Objet :	Plan d'affectation « Bellevue – Borné-Nau Est »		
Date et heures des séances :	Lundi 10 février 2025 Mardi 25 mars 2025 Lundi 12 mai 2025 Lundi 26 mai 2025	Début : 20h00 Début : 19h30 Début : 19h45 Début : 20h45	Fin : 22h05 Fin : 22h10 Fin : 23h00 Fin : 21h45
Lieu des séances :	Hôtel de Ville Salle des Quais (uniquement le 26.05.2025)		
Président / Rapporteur :	M. Sébastien Deriaz		
Membres de la Commission présents :	Mmes Delani Décoppet et Emmanuelle Payot et MM. Sébastien Deriaz, Michel Emmel, Yvan Pantet, Benjamin Payot, Vincent Terrettaz (suppléant le 10.02.2025)		
Membre de la Commission absent :	M. Nicolas Jaquier (excusé le 10.02.2025 ; absent les 25.03.2025, 12.05.2025 et 26.05.2025)		
Représentants de la Municipalité :	MM. Antonio Vialatte, Syndic et Olivier Reymond, Municipal (10.02.2025 et 25.03.2025)

Plan d'affectation Bellevue – Borné-Nau Est

Source : Guichet cartographique cantonal, geo.vd.ch, Cartes climatiques > Situation actuelle > Situation nocturne à 4h > Carte d'analyse climatique

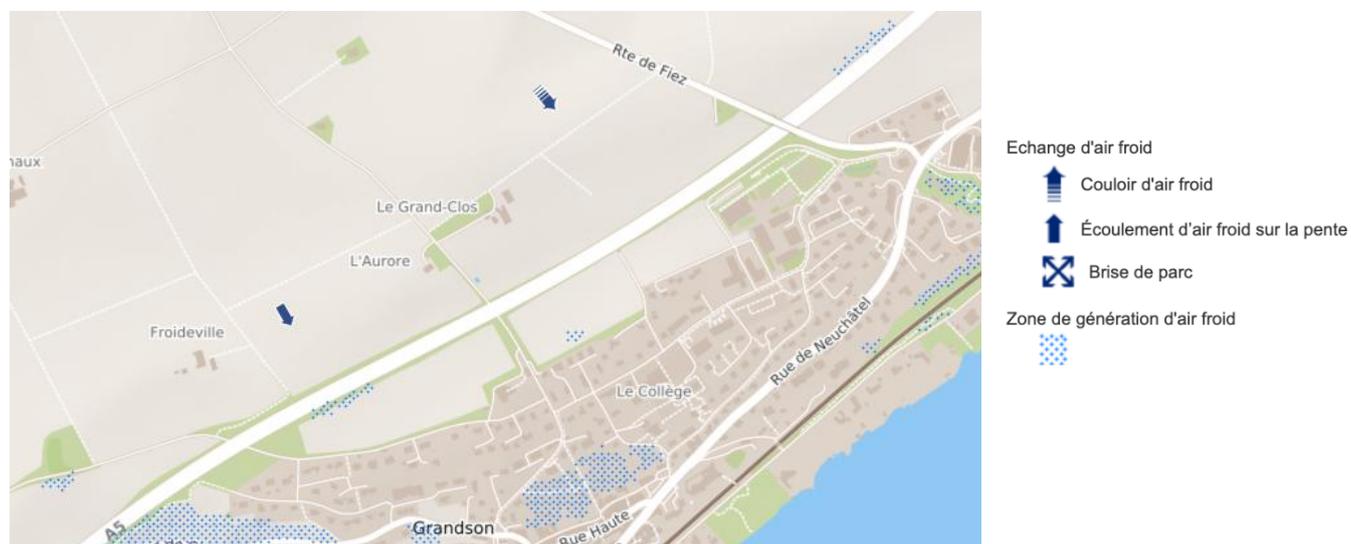
La Municipalité souligne que le PA prévoit la plantation d'un nombre important (32) d'arbres majeurs. Elle indique que l'impact du projet sur les courants thermiques n'a pas été étudié. La Commission relève toutefois que de nombreuses données sont à disposition du public depuis 2024. Celles-ci indiquent en particulier un couloir d'air froid sur l'axe Nord-Ouest / Sud-Est du PA comme présenté ci-dessous. Celui-ci apporte de l'air frais au bourg de Grandson durant la nuit.
